**FORMULARIO DE RESPUESTAS A LAS OBSERVACIONES,
Y MODIFICACIONES A LAS BASES DE CONTRATACIÓN**

Objeto: “REALIZAR LA CONSTRUCCIÓN DEL MUSEO CASA PAYÁN EN EL PARQUE NACIONAL NATURAL GORGONA”

Proceso: LICITACIÓN 86 MUSEO CASA PAYAN PNN GORGONA.

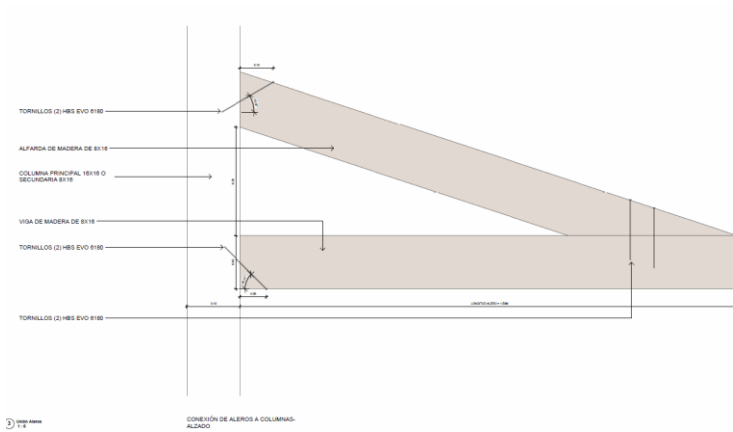
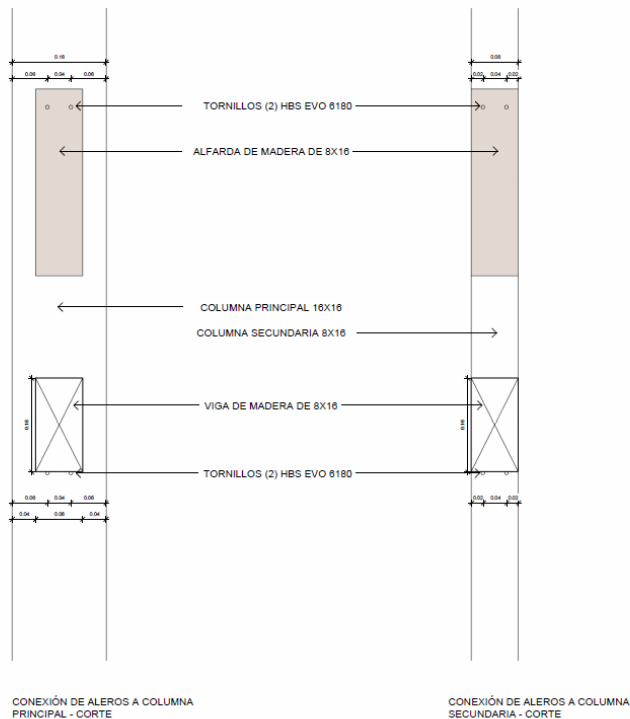
- Ítem 2.10.8 Unión remate de alero: en la página 79 del Anexo "Estudios y diseños" se encuentran los detalles de uniones de elementos en madera, sin embargo, la unión que respecta a este ítem no se encuentra, de igual forma en la página 95 la especificación técnica es muy general para todos los ítem del subcapítulo 2.10 y por tanto no ha sido posible calcular el costo de esta actividad.”.

La entidad adjunta imagen del detalle solicitado.

La entidad aclara que las especificaciones del subcapítulo 2 .10 se ubican a partir de la pág. 15 de las especificaciones técnicas, adicionalmente se pueden consultar en la memoria de cálculo estructural los detalles de conexión evaluados; y los detalles constructivos en los planos EST-CP-201 y EST-CP-204

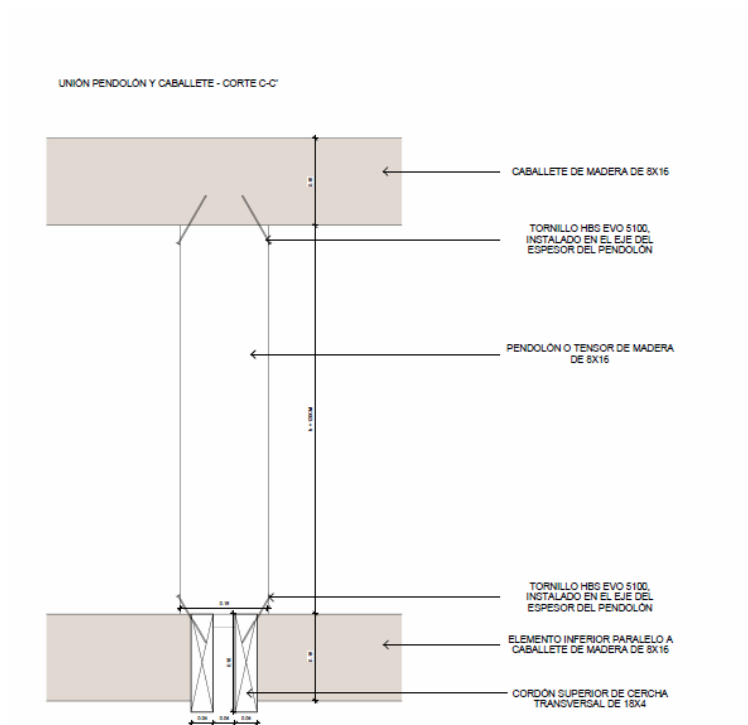
- 2.10.9 Unión elementos de techo a pendolón: en la página 79 del Anexo "Estudios y diseños" se encuentran los detalles de uniones de elementos en madera, sin embargo, la unión que respecta a este ítem no se encuentra, de igual forma en la página 95 la especificación técnica es muy general para todos los ítem del subcapítulo 2.10”

La entidad adjunta imagen del detalle solicitado.

La entidad aclara que las especificaciones del subcapítulo 2.10 se ubican a partir de la pág. 15 de las especificaciones técnicas, adicionalmente se pueden consultar en la memoria de cálculo estructural los detalles de conexión evaluados; y los detalles constructivos en los planos EST-CP-201 y EST-CP-204.
